**Dodatek č. 1
ke Smlouvě o dílo č. PO 152/S/23**

Na akci „VFN Praha – Bariatrické centrum – Část 1 – realizace stavby“

Změnový List (ZL) - Změna nášlapné vrstvy podlah 1.PP

Změnový List (ZL) – Změna rozsahu bourání podlah

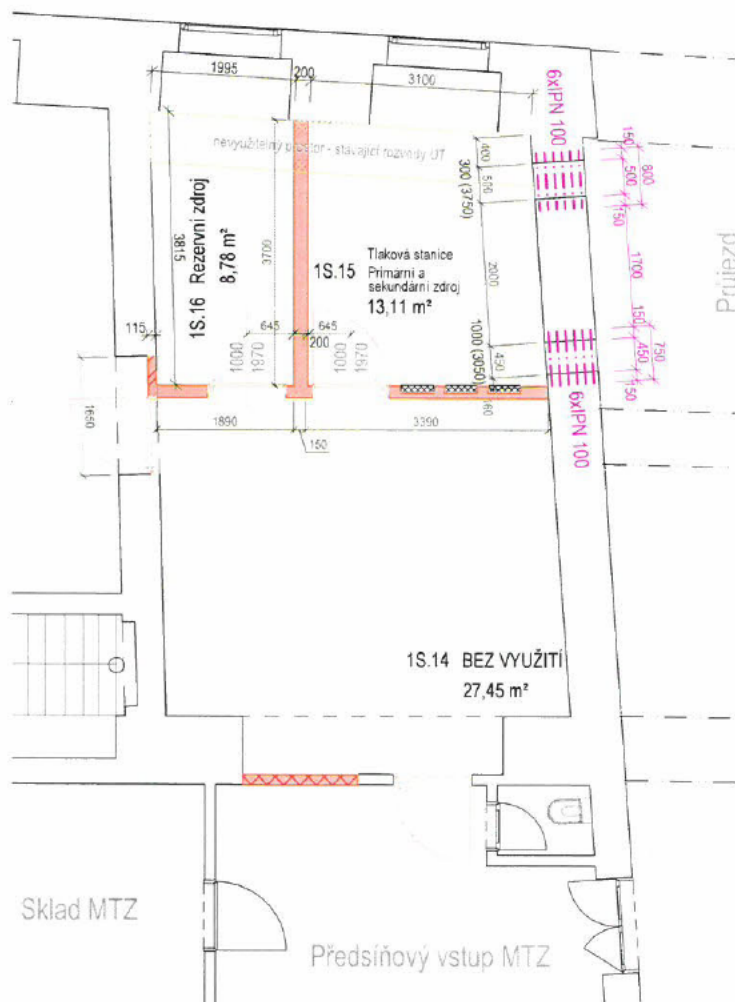
Tento ZL řeší změnu rozsahu bourání prostupů pro VZT z místnosti 1S.15 (viz příloha). Tento ZL se uzavírá v souladu se ZZVZ §222. V průběhu provádění prací bylo zjištěno, že vzhledem ke špatné statické zdi není možné vést prostupy pro VZT, tak, jak bylo navrženo v PD. Došlo ke změně trasy vedení potrubí, čímž se zvýšila potřeba bouracích prací. Pro zajištění stability zdi, skrz kterou je potrubí vedeno, bylo nutné do otvorů doplnit I profily. Toto vyčíslení obsahuje zvýšené náklady na bourání konstrukcí, osazení nových konstrukcí a navazující přesun hmot vybouraného materiálu.

TABULKA OCELOVÝCH PRŮKŮ - OCELOVÉ RAMY A PŘEKLADY STŘEDNÍ NOSNÉ STĚNY				
VSTUP DO M.C.	PROFIL	DĚLKA (m)	POČET	VÁHA (kg)
1S.15	IPN 100	0,80	6	42,38
1S.16	IPN 100	0,75	6	39,74
Váha 10m IPN100: 8,83			82,12

Nosný budov úložný na kř. z cementové malty 6. min. 30 min. na délku min. 150 mm na spojení s nosným zdívem.
